ehemalige Antonius-Schule

Nutzung durch
VHS / Musikschule

STADT BECKUM		BLATT-NR.: 2
PROJEKT: ANTONIUS - SCHULE BECKUM, ANTONIUSSTR. 5-7		
SCHULGEBÄUDE/TURNHALLE GRUNDRISS EG		AUFGESTELLT BECKUM DEN HOCHBAUAMT
MASSSTAB: 1:200		
BEARBEITET:	GEZEICHNET:	GEPRÜFT:

BLATT-NR.: 4	STADT BECKUM	
PROJEKT: ANTONIUS-SCHULE BECKUM, ANTONIUSSTR. 5-7	SCHULGEBÄUDE GRUNDRISS DG	
HOCHBAUAMT BECKUM, DG	MASSSTAB: 1:200	
GEZEICHNET: 24.01.1998 BEANEKE	PRÜFT: 24.01.1998 BEANEKE	BEARBEITET: 24.01.1998

Erdgeschoss

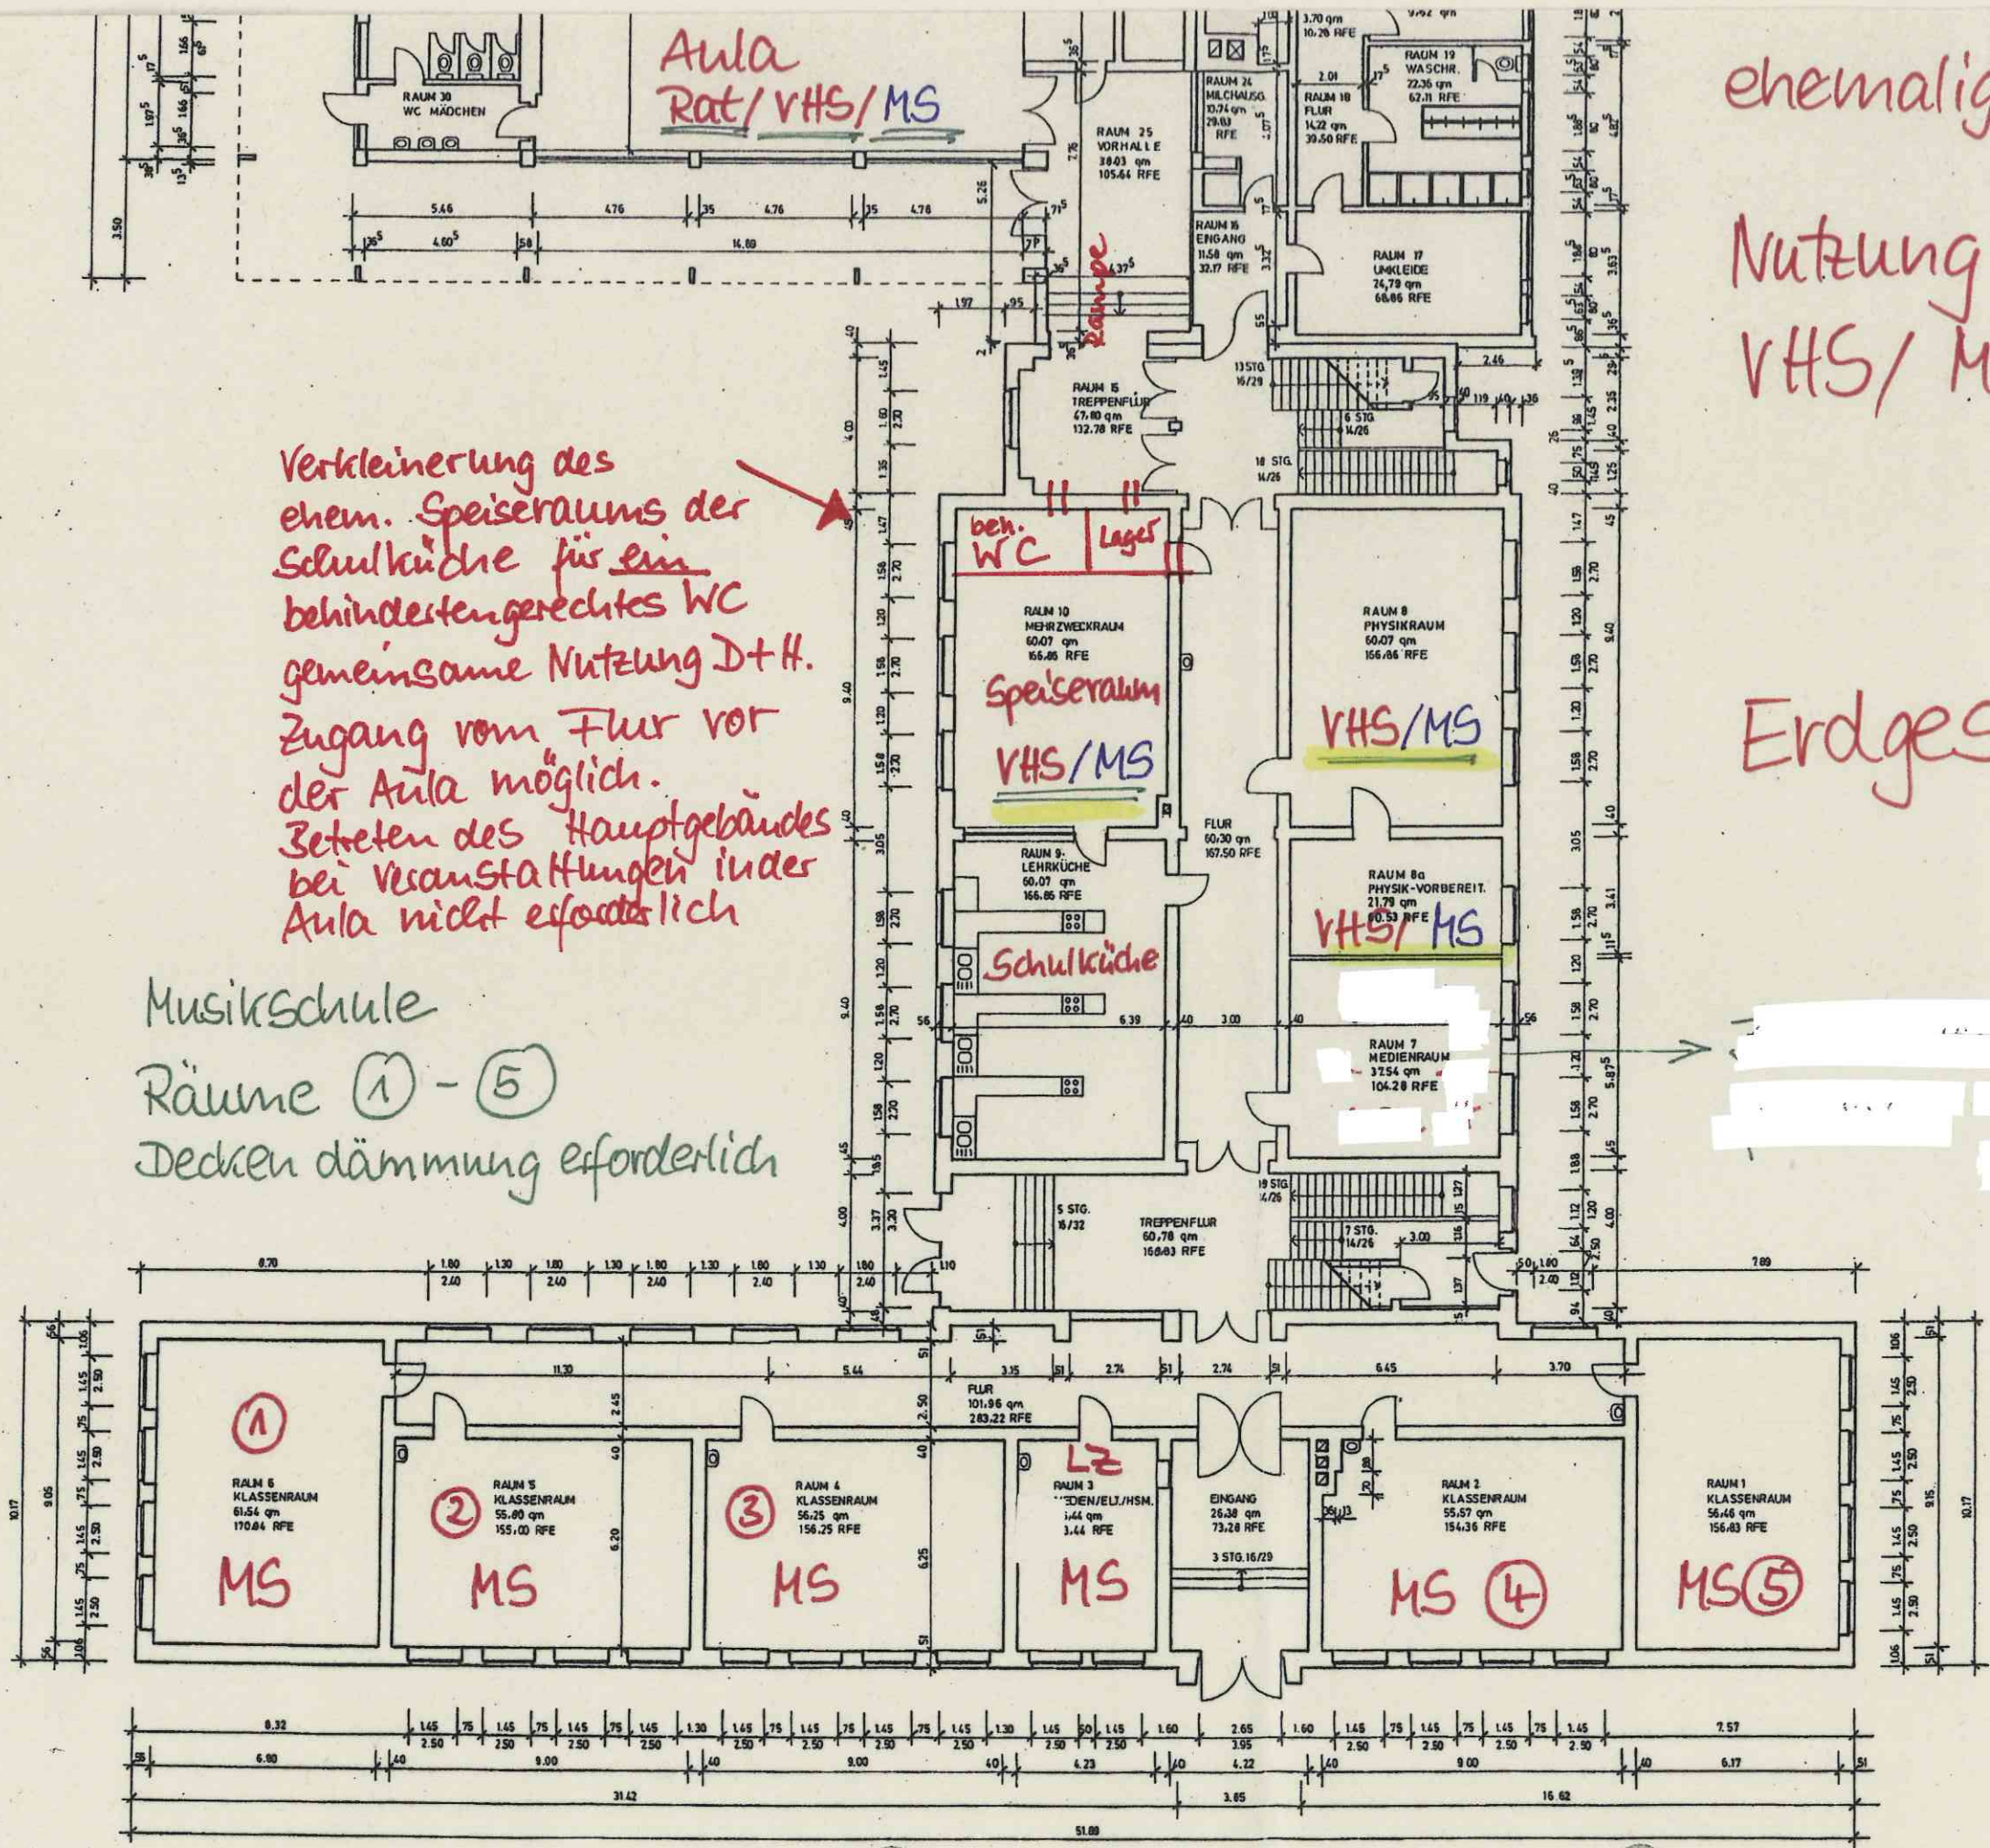
Verkleinerung des ehem. Speiseraums der Schulküche für ein behindertengerechtes WC
gemeinsame Nutzung D+H.
Zugang vom Flur vor der Aula möglich.
Betreten des Hauptgebäudes bei Veranstaltungen in der Aula nicht erforderlich

Musikschule
Räume ① - ⑤
Decken dämmung erforderlich
